**Avis délibéré**  
**de la Mission régionale d'autorité environnementale**  
**Provence-Alpes-Côte d'Azur**  
**sur la révision générale du plan local d'urbanisme (PLU) de**  
**Cogolin (83)**

**N° MRAe  
004937/A PP**

Avis du 6 novembre 2025 sur le projet de révision générale du plan local d'urbanisme (PLU) de Cogolin (83)

Figure 3: OAP de l'Argentière (source : dossier des OAP)

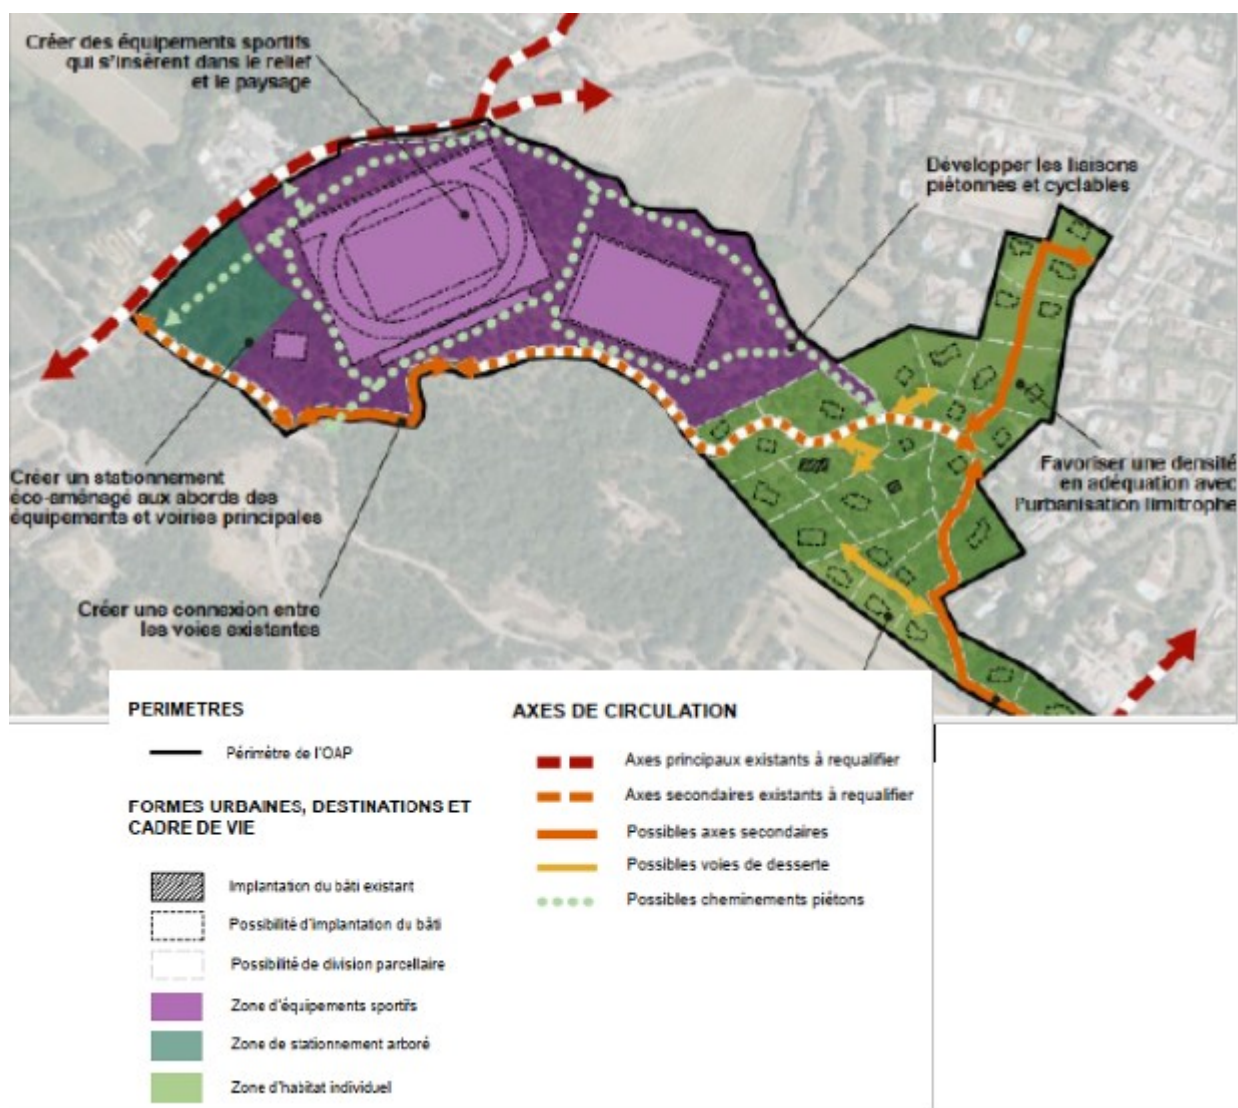
Pour la MRAe, au regard des impacts identifiés dans le dossier sur la Tortue d'Hermann et son habitat, mais également sur d'autres espèces protégées ou patrimoniales observées au niveau du secteur de projet, le PLU révisé doit approfondir la démarche d'évitement et, le cas échéant, identifier sur le plan réglementaire des secteurs de compensation des atteintes à la biodiversité (article L163-1 CE). Cette démarche doit en priorité porter sur des secteurs dégradés présentant des potentialités fortes de restauration d'habitats favorables, et connectés à des habitats en bon état, afin de favoriser la reconquête par l'espèce.

***La MRAe recommande d'approfondir la démarche d'évitement des zones de sensibilité notable identifiées dans le plan national d'actions en faveur de la Tortue d'Hermann et de procéder à l'identification, dans le PLU révisé, de zones potentielles de compensation des atteintes à la biodiversité.***
